永阳闽宁产融项目一期

规划设计方案变更前后对比

永阳闽宁产融项目 总体规划和建筑方案设计

设计单位：北京智地优度建筑设计事务所有限公司

2# 库房（I 期）1-1 剖面图调整前

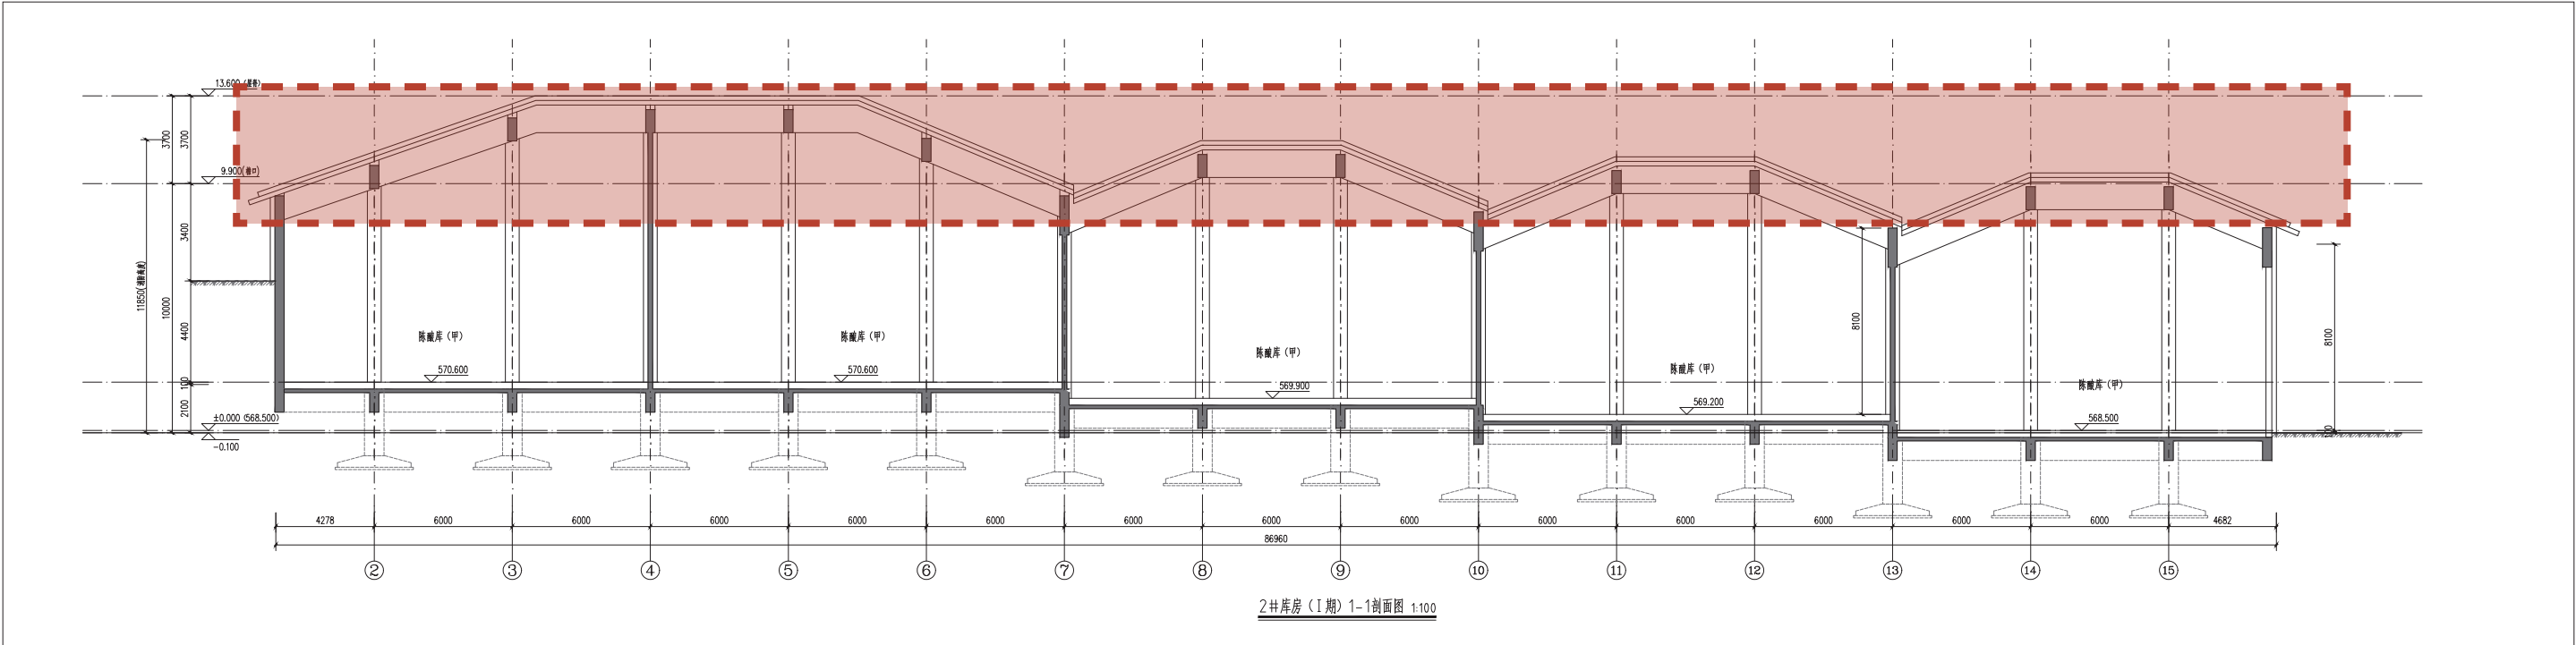
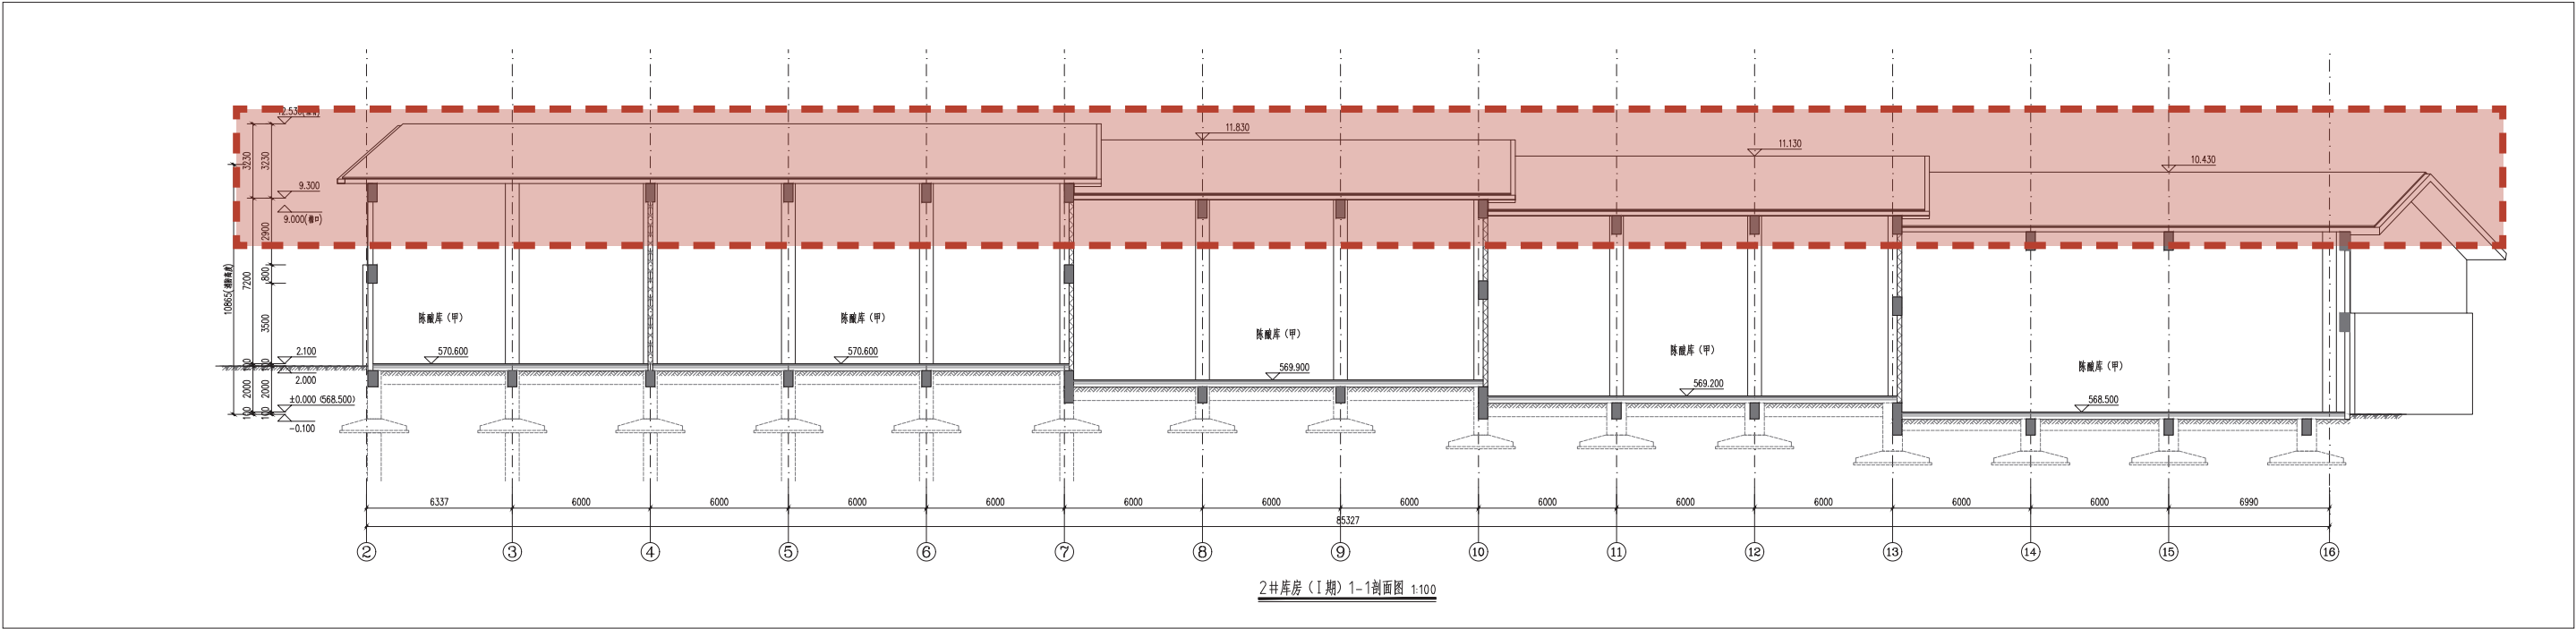
调整内容	调整原因
① 屋面样式、高度调整	由于“甲类库体积库体超过 2 万 m ³ ”等相关规范，因此降低高度以满足体积小于 2 万 m ³ ，且单体建筑高度调整由于优化屋面做法厚度及檐口做法产生的变动；

1# 配套服务用房首层平面图调整前

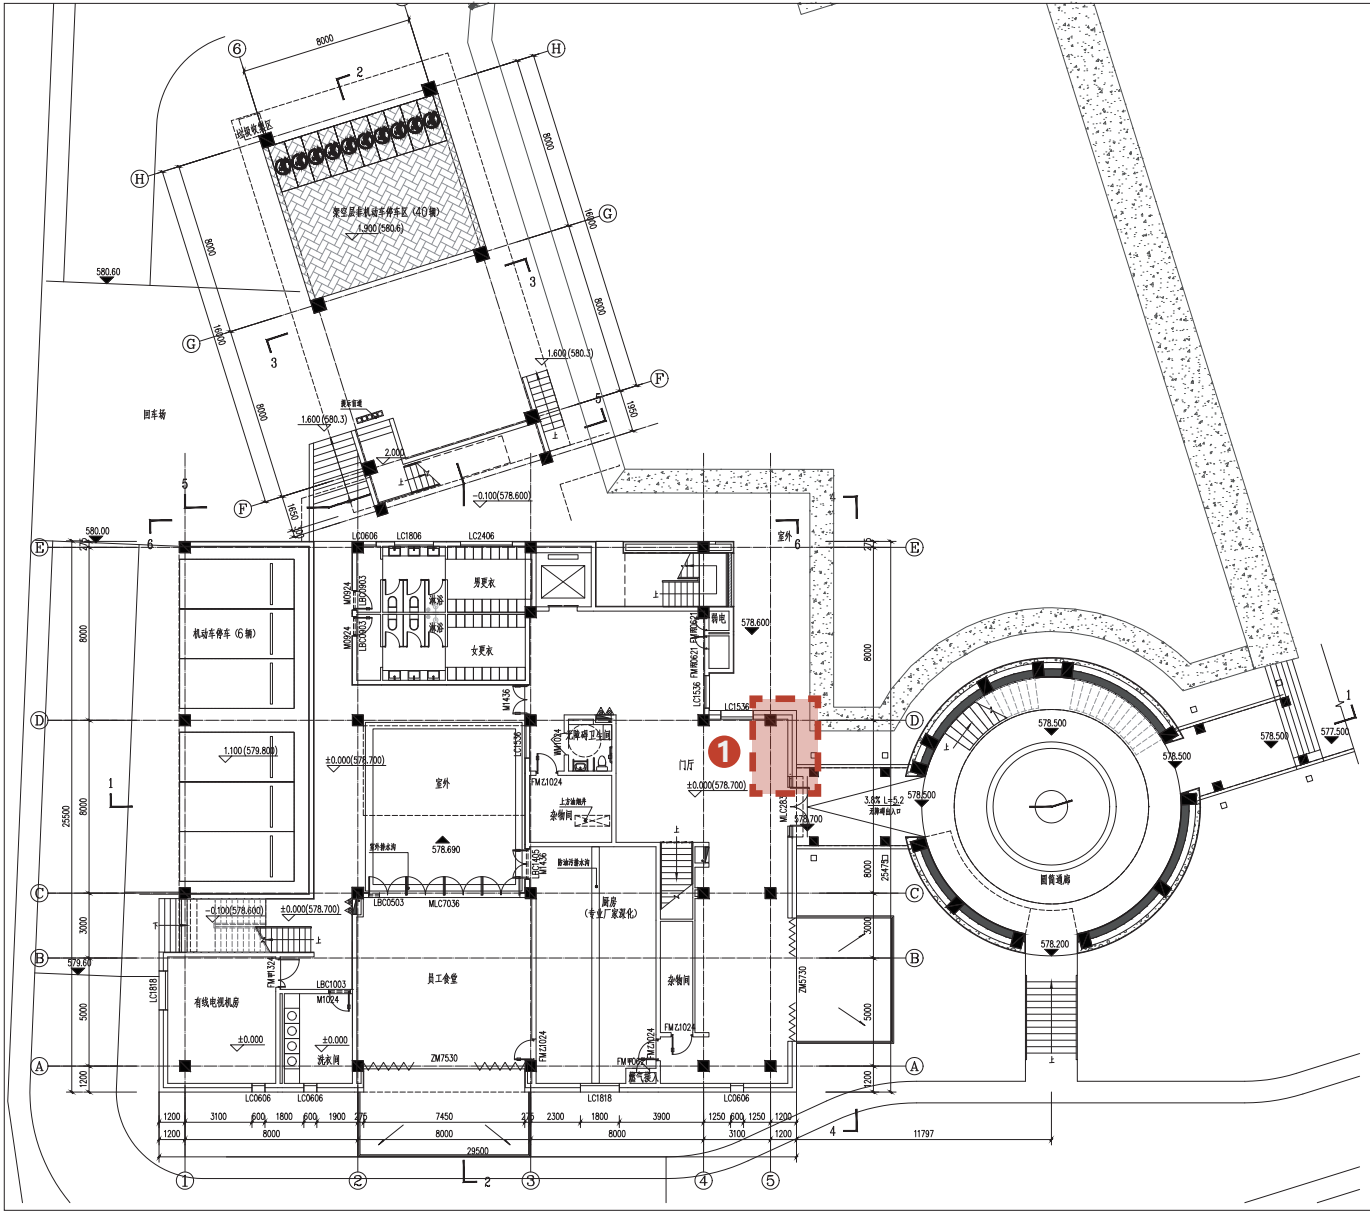
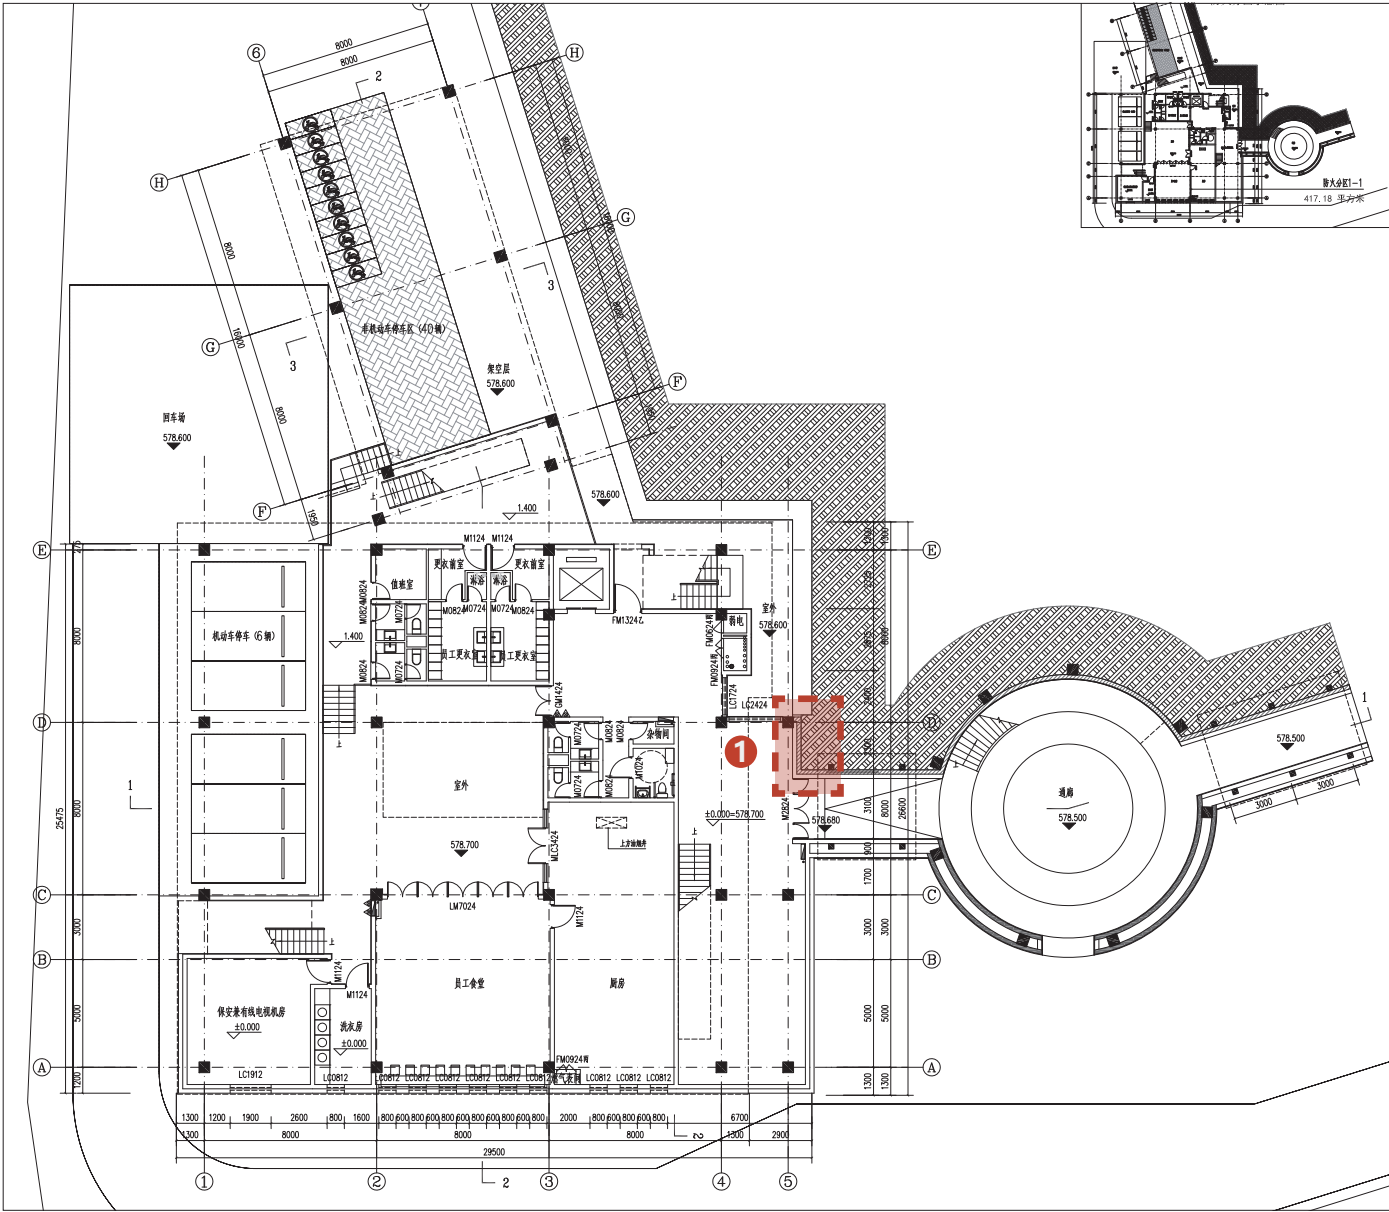
- ① 外墙轮廓调整，墙体右侧移动 0.4 米

结合企业自身需求，优化房间布局，提高空间使用效率

1# 配套服务用房三层平面图调整前

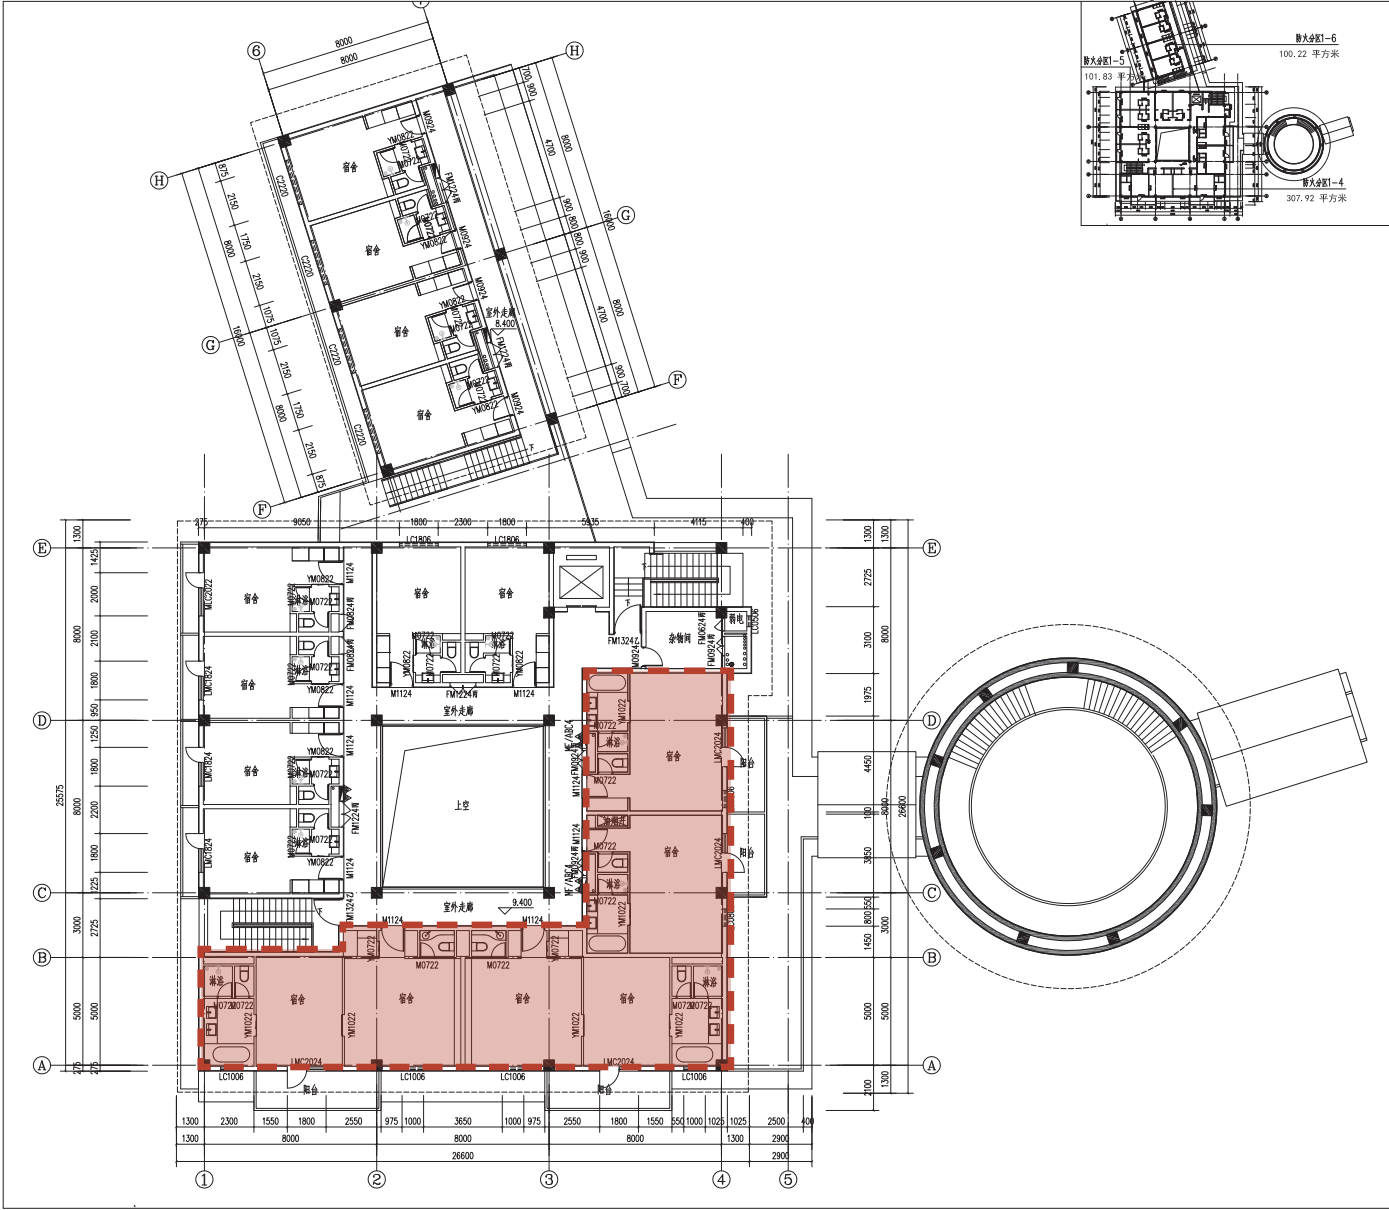
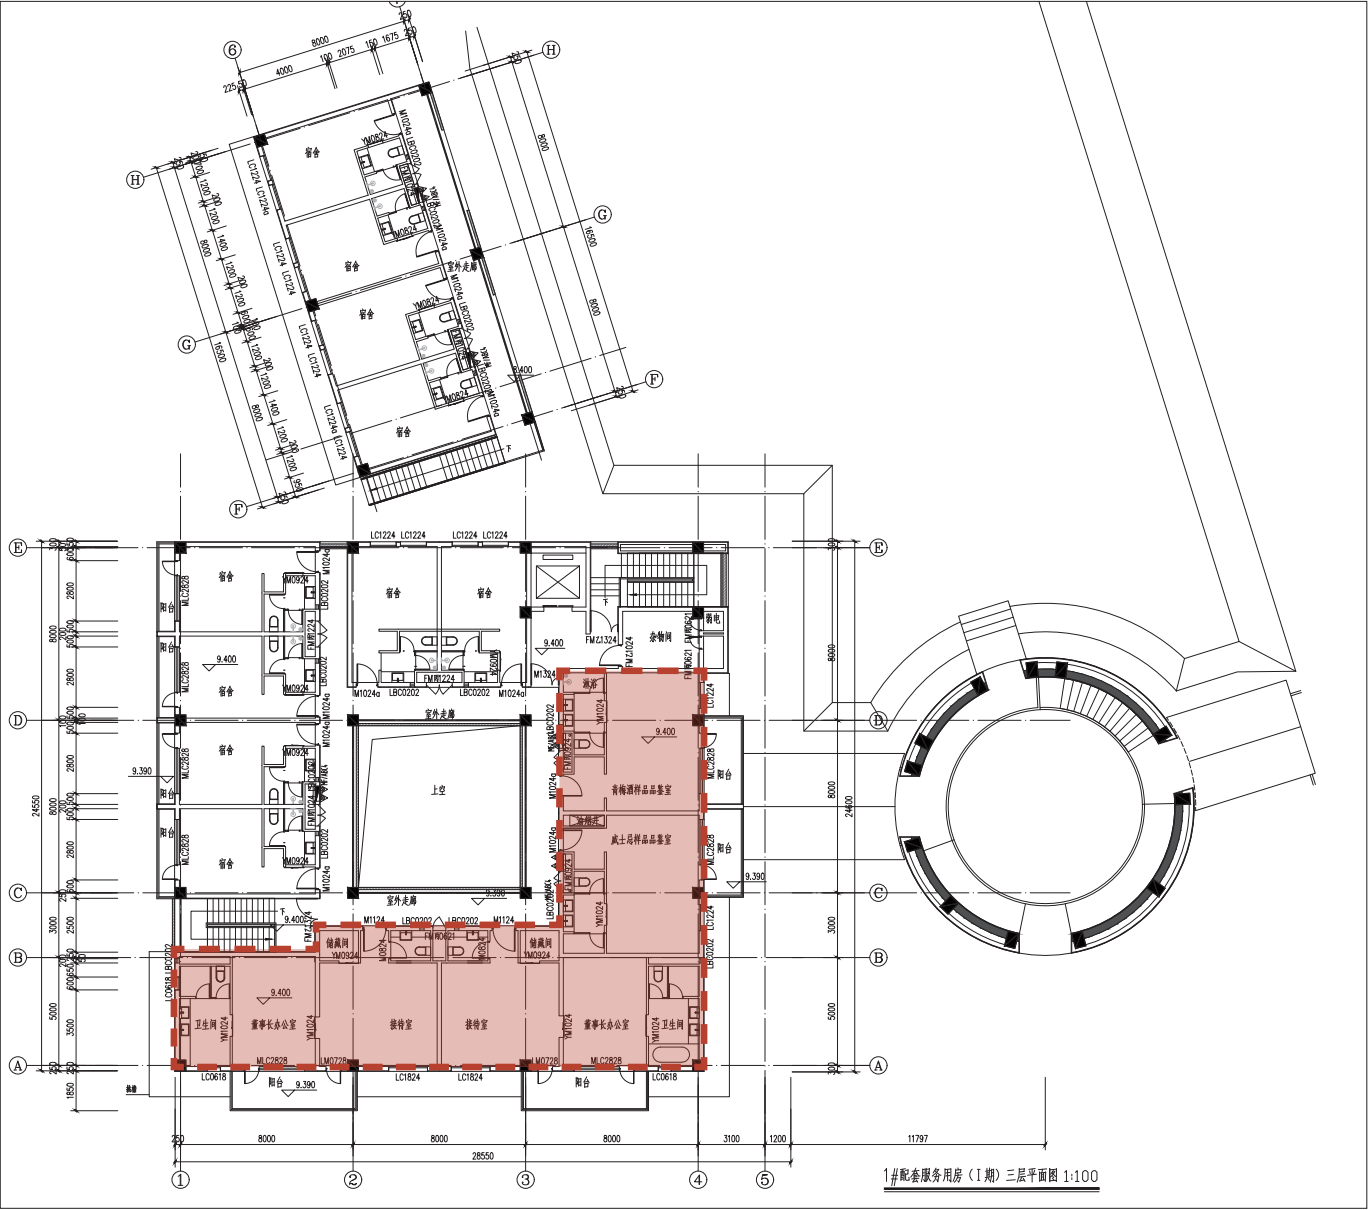
1 房间名称调整
